Verkoop [Afd 8.4.2]

Niet conform

Verslagnummer: 32/20012025/42676/1/1

Inspectie adres: Lange Lozanastraat 203/ 5de verdiep, 2018 Antwerpen (België)

Elektrisch bord

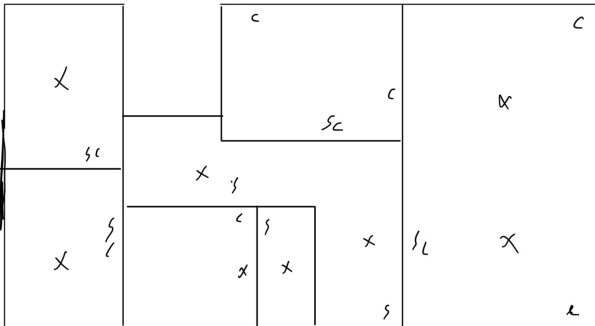
- De aarding is niet conform. - oAfd 4.2.3.2; oAfd 4.2.4.3; Afd 5.4.2
 - Het verdeelbord is onvoldoende gemarkeerd. Individuele markering, voedingsspanning en/of gevarendriehoek ontbreken. - oAfd 3.1.3.3; Afd 9.4.1

- Het eendraadsschema en situatieplan zijn niet aanwezig. - oAfd 3.1.2.1
 - Hoofddifferentieelstroombeschermingsinrichting is niet aanwezig. - oAfd 4.2.4.3

- De installatie is niet aangevuld met een differentieelstroombeschermingsinrichting met hoge of zeer hoge gevoeligheid. - oAfd 4.2.4.3
 - Een differentieelstroombeschermingsinrichting van hoge of zeer hoge gevoeligheid beschermt niet zoals het zou moeten de circuits waar water aanwezig is. (factor van externe invloeden AD2 of meer). - oAfd 4.2.4.3.b ; oAfd 5.3.5.3

- De houders van de penautomaten zijn niet uitgerust met een kaliberstuk. - oAfd 5.3.5.5.a
 - De vermeldingen tegen overstroom op de beschermingstoestellen zijn niet zichtbaar. - oAfd 5.3.5.5; Afd 8.2.1

- De algemene scheidingschakelaar moet op het hoofdschakel- en verdeelbord geplaatst worden die gelijktijdige onderbreking mogelijk maakt van alle fasen, en eventueel van de nulgeleider. - oAfd 5.3.5.1.b
